SAMMENDRAG AV MERKNADER TIL
PLANFORSLAGET
Med forslagstillers kommentarer
Plan: Detaljregulering av Ekelundveien
PlanID: 3004 1129
Jnr.: 15007

Dato: 02.07.2020

Planforslaget lå ute til offentlig ettersyn i perioden 08.06.2018 - 20.08.2018. Det har kommet merknader fra 10 instanser. Fylkesmannen i Østfold fremmet innsigelse til planforslaget. Innsigelsen ble trukket i brev av 18.06.2020.

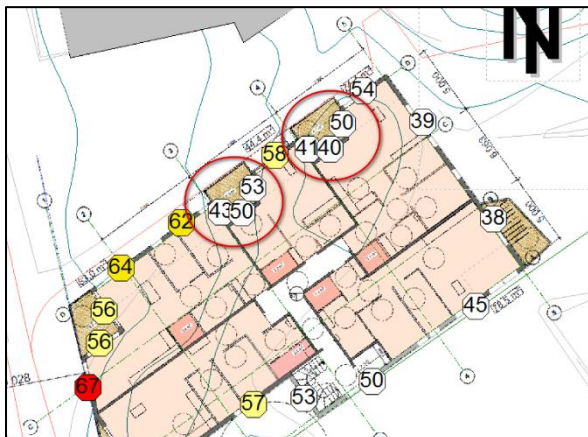
Det ligger innenfor nasjonal politikk å vurdere avvik fra grenseverdiene, i sentrumsområder og ved kollektivknutepunkter. Kommunene skal da i kommuneplanens arealdel ha angitt grensene for slike områder hvor avvik kan vurderes. Videre må det stilles konkrete krav til bebyggelsen, som angitt i retningslinjen. Planforslaget ligger ikke i et område kommuneplanens arealdel har angitt som avvikssone, og de anbefalte støygrenser skal da i utgangspunktet følges. Støy burde således også vært ført opp som et punkt i planbeskrivelsens 5.2 Avvik fra overordnede planer.

Forslagsstiller: Avviket er beskrevet i revidert planforslag, Kap. 5.2.

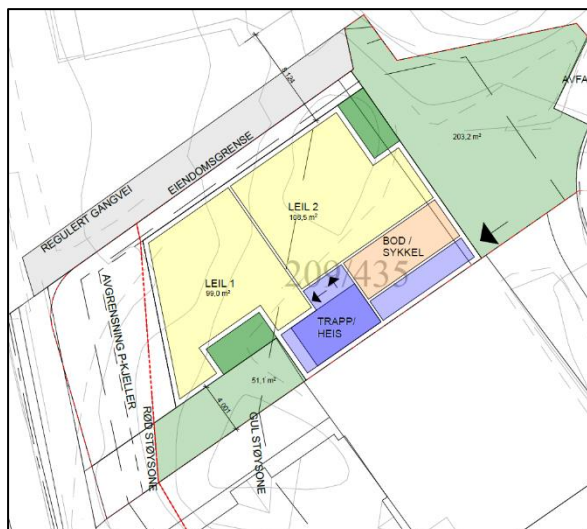
Støyberegningene viser at den bygningsmessige utformingen har stor betydning for støybildet, og at man ved enkle arkitektoniske grep vil kunne avbøte støyen. Figuren til høyre viser hvordan støy holdes på et akseptabelt nivå på balkongene, fordi balkongene delvis er trukket inn i fasaden.

Med større gjennomgående leiligheter og tilsvarende bygningsmessige grep, vil man i stor grad kunne avbøte støy. Det vil også være mulig å legge inn egnede vinduer («russervindu») for støyutsatte områder. Et russervindu vil dempe støyen til under 55 dB slik at det er mulig å lufte, men løser ikke eventuelle problemer med støv og annen luftforurensing. Et russervindu må derfor regnes som et supplement til andre tiltak. Boligene vil uansett ha vifteanlegg med luftinntak mot nordøst.

I det nederste kartutsnittet til høyre er bebyggelsen trukket ut av «rød sone», samtidig som det er lagt inn en sydvendt inntrukken balkong som i stor grad vil ligge støyfritt.
